**ĮSAKYMAS
DĖL TAURALAUKIO GYVENVIETĖS CENTRINĖS DALIES DETALIOJO PLANO
KOREGAVIMO PATVIRTINIMO**

1. T v i r t i n u Tauralaukio gyvenvietės centrinės dalies detaliojo plano, patvirtinto Klaipėdos miesto savivaldybės tarybos 2006 m. liepos 27 d. sprendimu Nr. T2-232, koregavimą žemės sklype Akmenų g. 1B (kad. Nr. 2101/0039:1141) – koreguojama statinių statybos zona, automobilių stovėjimo vietų išdėstymas (pridedamas koregavimo brėžinys ir aiškinamasis raštas).

AIŠKINAMASIS RAŠTAS

Projektuojamos teritorijos ištrauka iš Tauralaukio gyvenvietės centrinės dalies detaliojo plano sprendinių (TPDR Nr. T00028780; 2006-07-27, Nr. T2-232), raudonai pažymėtas sklypas:

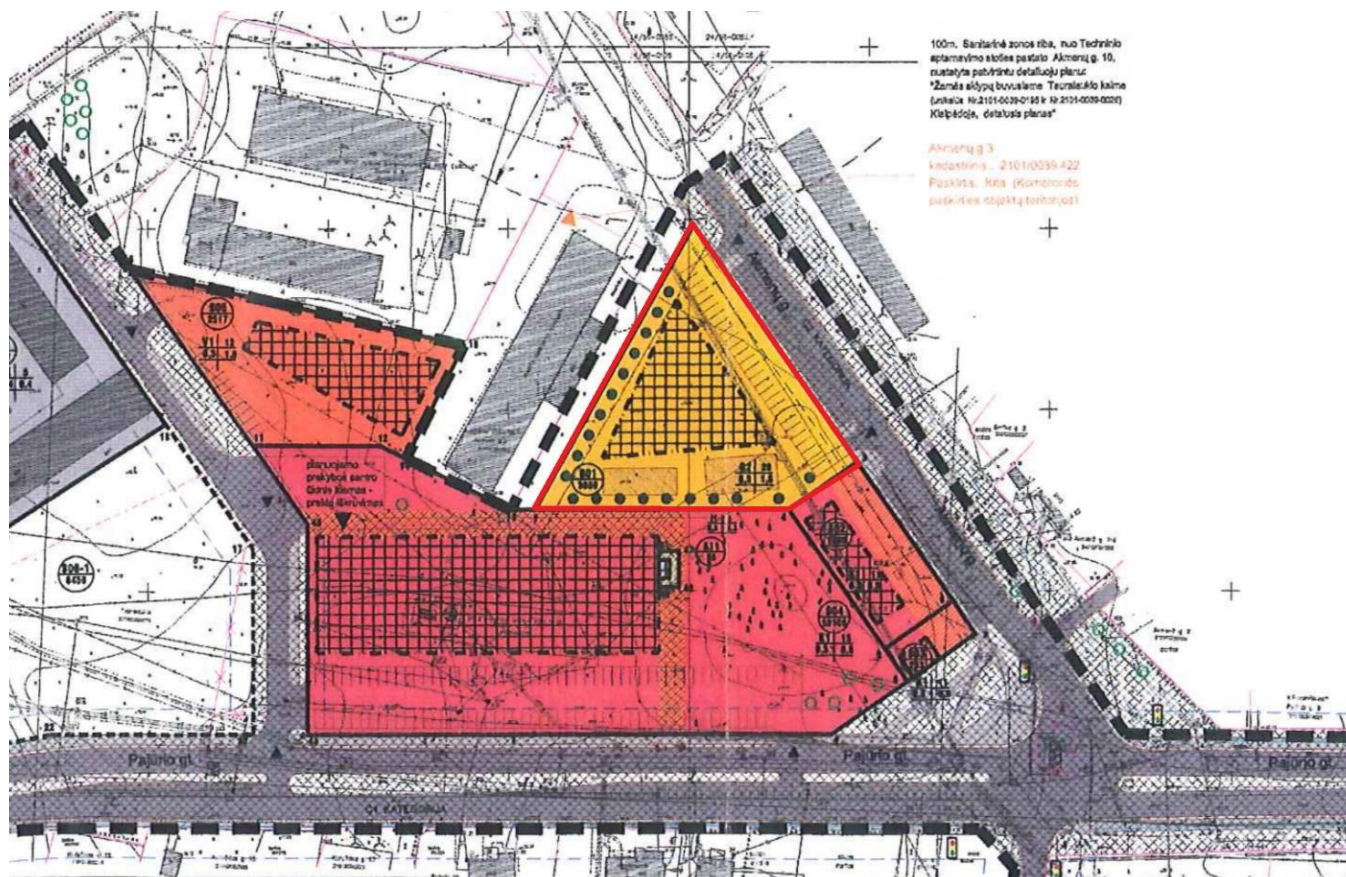
Kadangi pastatas projektuojamas netaisyklingos stačiakampio formos ir dalinai išlenda iš detaliojo plano nustatytos užstatyti leidžiamos teritorijos ribų, kuri numatyta trikampio formos, kas komplikuoja situaciją Statytojo pageidavimu siekiant kuo optimalesnių išplanavimo sprendinių, todėl vadovaujantis LR Teritorijų planavimo įstatymo 28 str. 9 p. koreguojamos detaliojo plano nustatytos užstatyti leidžiamos teritorijos ribos, užstatymą projektuojant Akmenų gatvės perimetru, tarp gatvės ir gyvenamojo namo projektuojant automobilių stovėjimo vietas, bei servitutų išdėstymas.

DETALIOJO PLANO KOREGAVIMO SUTARTINIAI ŽYMĖJIMAI

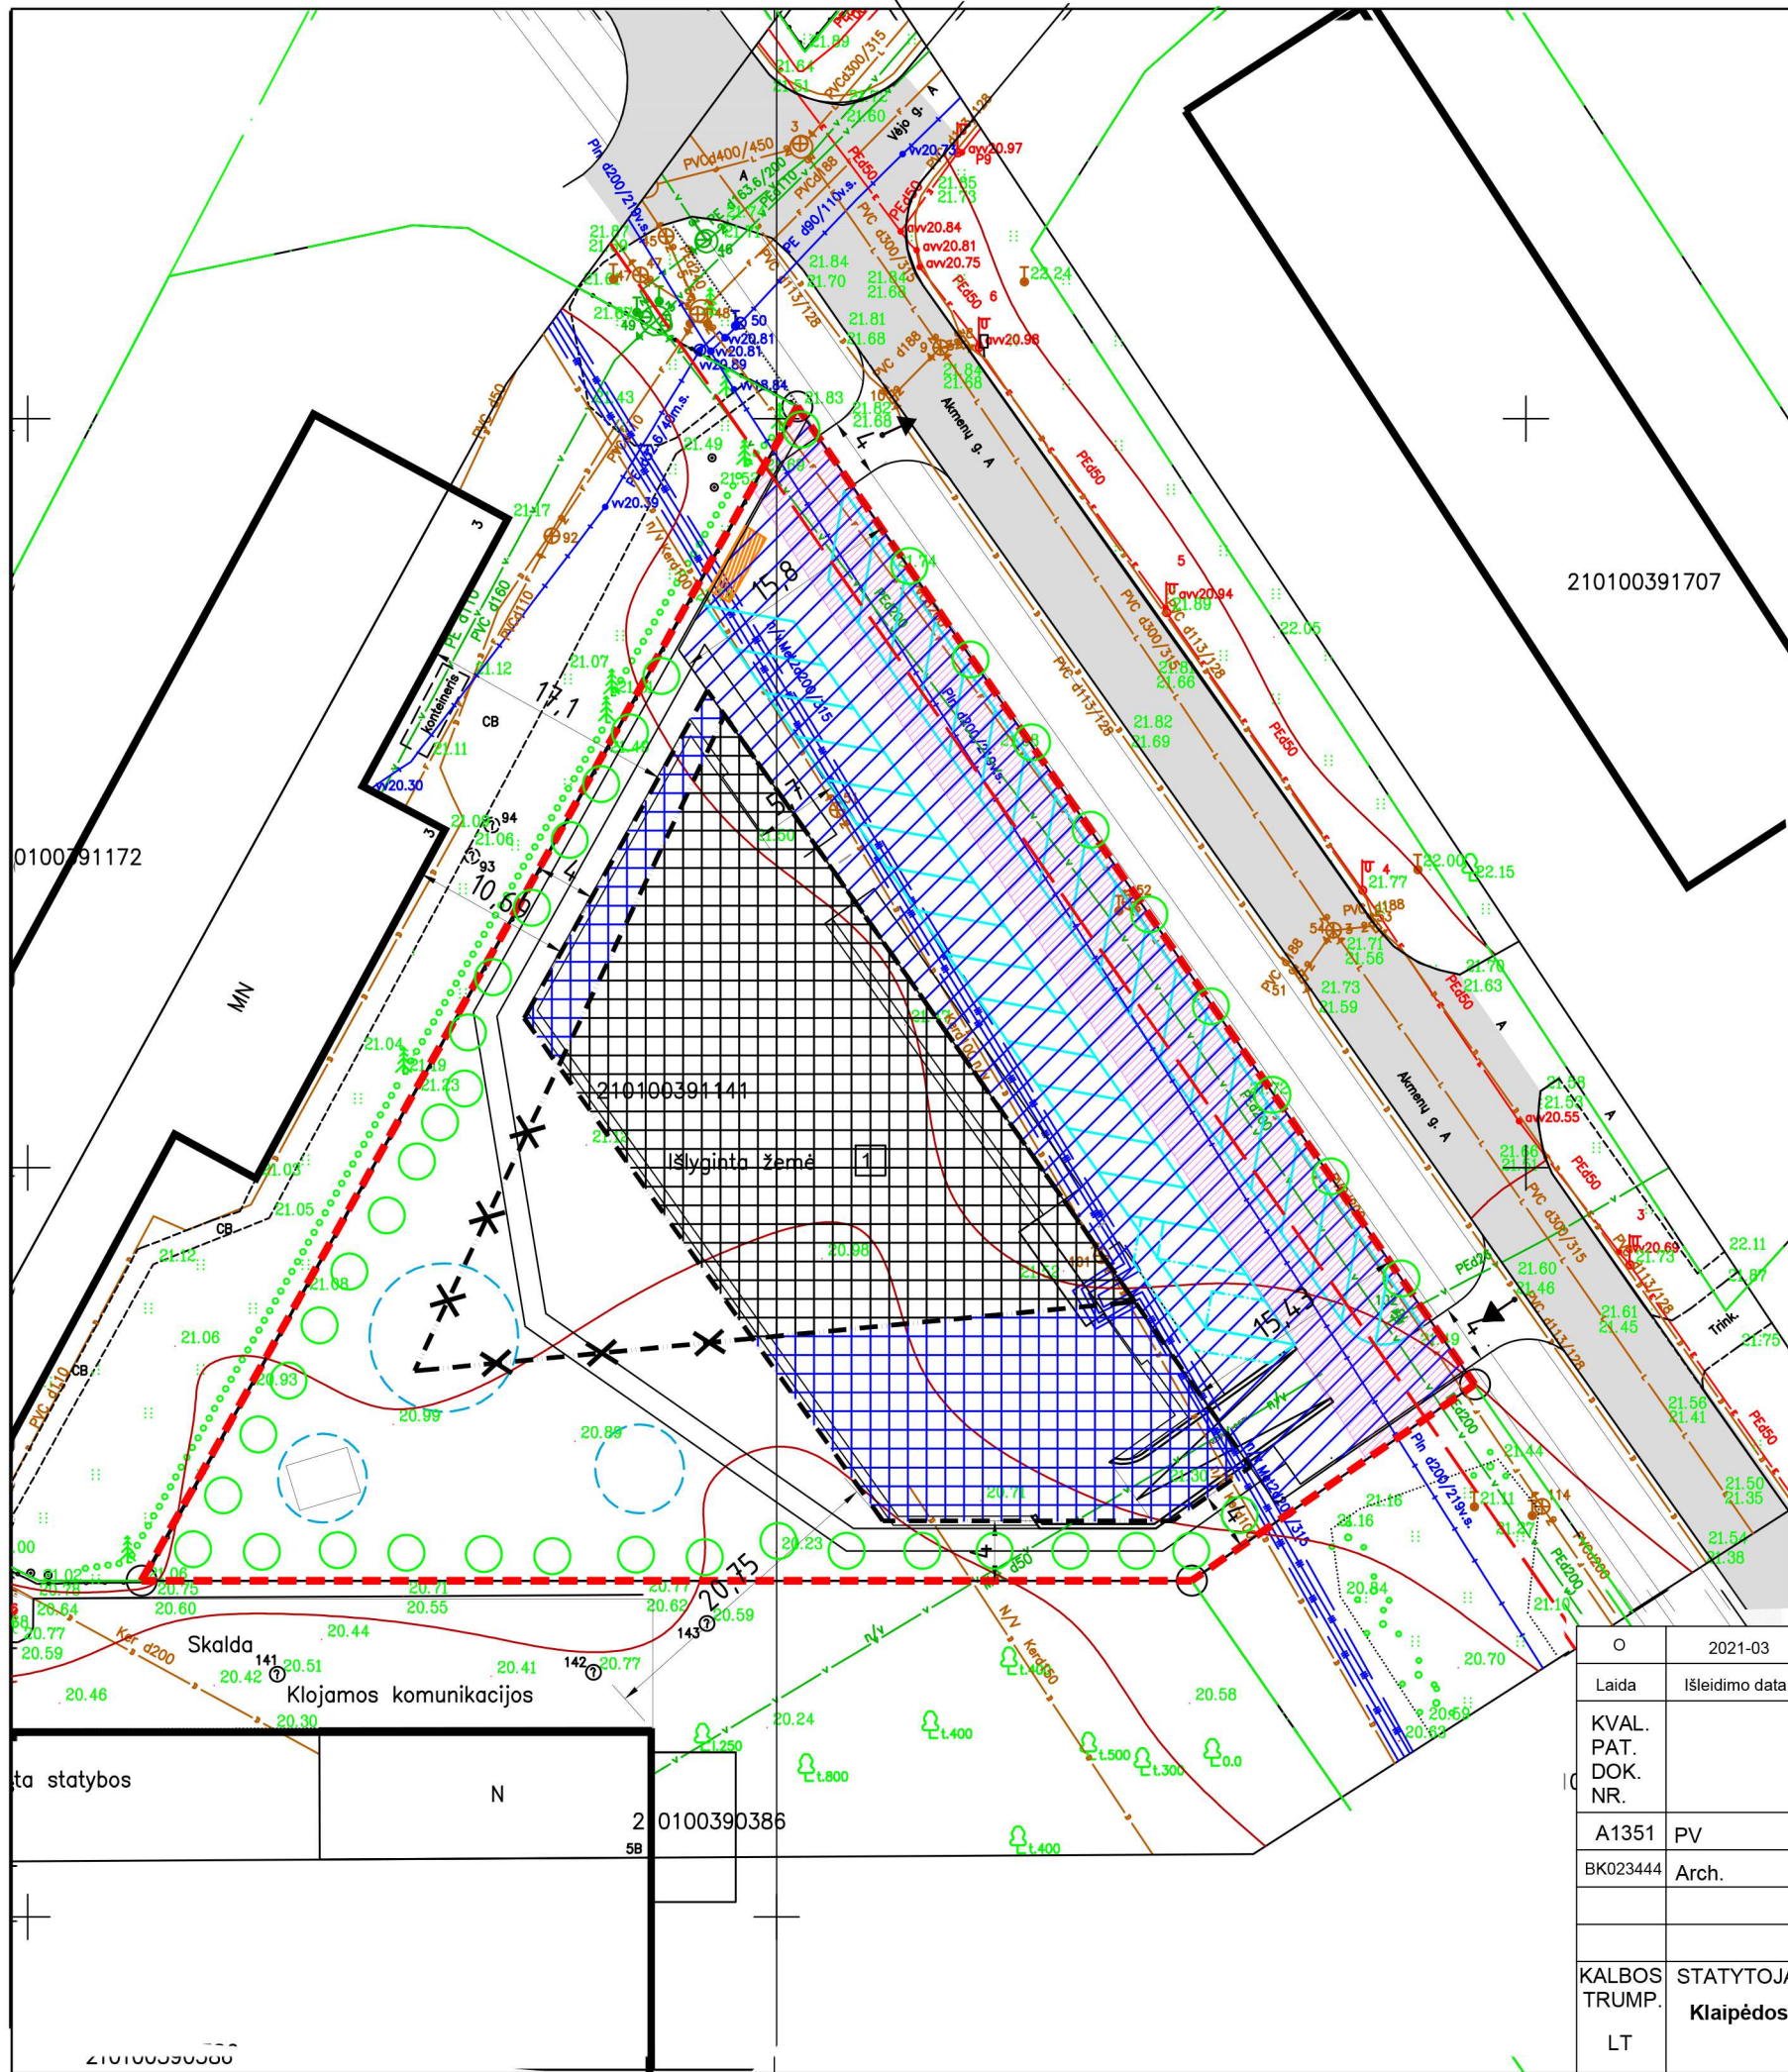
- Detaliojo plano sprendiniai koreguojami sklype Akmenų g. 1B, keičiant užstatyti leidžiamos teritorijos ribas, nekeičiant kitų patvirtintų Tauraulaikio gyvenvietės centrinės dalies detaliojo plano nustatytų reglamentų, užstatymo tankio, intensyvumo ir galimo statinių aukščio.

- Šiame punkte nurodyti atstumai gali būti mažinami gavus besiribojančio žemės sklypo savininko ar valdytojo rašytinį sutikimą.
- Šiuo projektu sklypo užstatymo teritorija formuojama netaisyklingo stačiakampio formos, praplečiama link pietinės ir šiaurinės sklypo ribų, sklypo viduje formuojant neužstatomą sklypo dalį, skirta rekreacijai ir želdynams.

- Įvažiavimų į sklypą vietos paliekamos, tarp pastato ir Akmenų gatvės planuojama antžeminė automobilių aikštelės teritorija, skirta daugiabučio namo gyventojų poreikiams (atstumas iki langų >5 m.)
